減容処理設備 空調バランスの不具合対策について

2023年10月6日

東京電力ホールディングス株式会社

- ✓ 減容処理設備の換気空調設備の不具合対策の進捗について、ご報告
- ✓ 前回面談時のコメント回答

交換対象ダンパ (Red arrow)
 交換対象ダクト (Blue arrow)

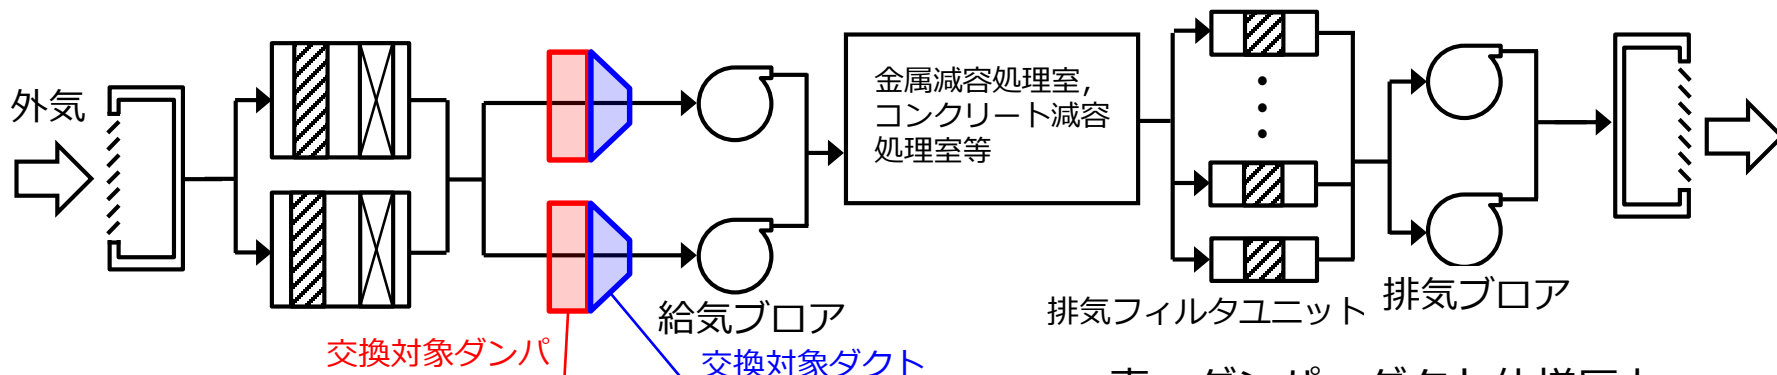
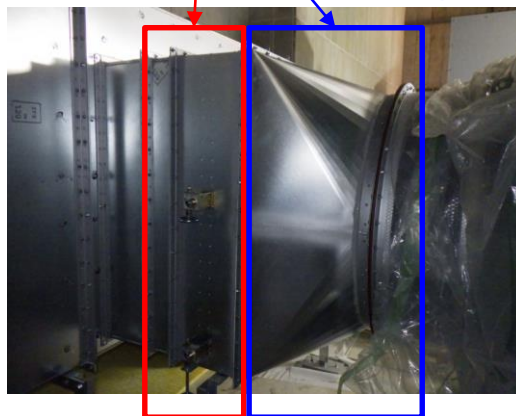
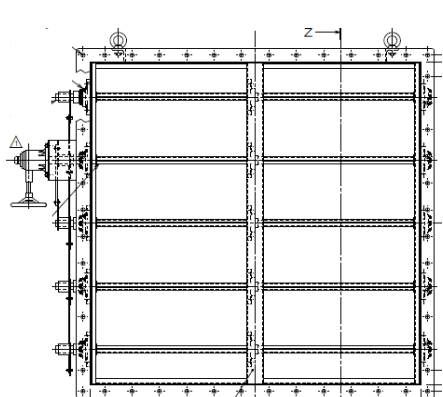
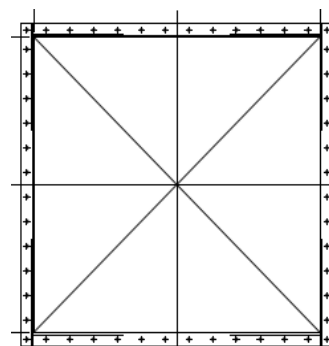
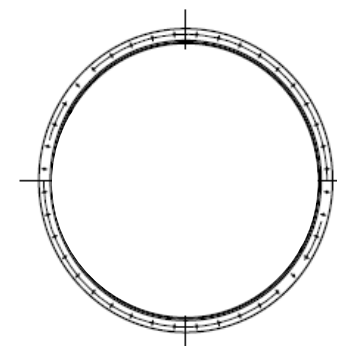
- 取り替えるダンパの形状や仕様範囲を提示すること、また取り替えによりダクトの強度がもつことも提示すること
→7頁に、ダンパ等の写真、図面、及びダンパ、ダクトの仕様を記載
- 今回の不具合対応による実施計画申請だが、ダンパを絞るのを見込んだ給気ブロアの容量を記載しているのであれば申請は必要だが、そうではなければ申請は必要でないのではないかと？1Fの他の設備はどのようにしているか確認すること
→設備改良に伴い、実施計画Ⅱ章2.46に示す容量は変わらない（11頁参照）
他設備においても、実施計画記載事項に変更が無ければ実施計画変更申請を実施していないことから、本対策においては変更申請は不要と考えている
- 保管管理計画への影響は、点検なども考慮し、次回面談で提示すること
→減容処理設備は、点検等を考慮し、年間200日稼働する事を前提に処理能力等を決めている
一方、保管管理計画では、減容処理設備は年間200日稼働することを前提に処理量等を算出している
→双方の条件が統一されていること、及び11ページに示す通り、現状7ヶ月程度の余裕を有していることから、本対策実施によって直ちに屋外一時保管解消時期が遅れる事は無い
→ただしトラブル等想定外事象により設備が停止する可能性があることから、運用開始後は適切に保全計画等を作成し、停止期間を最小限になるよう運転を進めていく計画である

- ・ ダンパを絞ることで、ダンパ、ダクト内の圧力が変わる
- ・ 既存のダンパ、ダクトの一部で、仕様圧力を超えることを確認
- ・ 下記2箇所の**ダンパ**、**ダクト**を交換する工事を実施

表 ダンパ、ダクト仕様圧力

既設		交換後	
	ダンパ	ダクト	ダンパ	ダクト
仕様 圧力	-2,000	-2,000	-5,000	-3,000 -5,000

参考 : 当該ダンパ、ダクト内圧力 (計算値) -2,908Pa
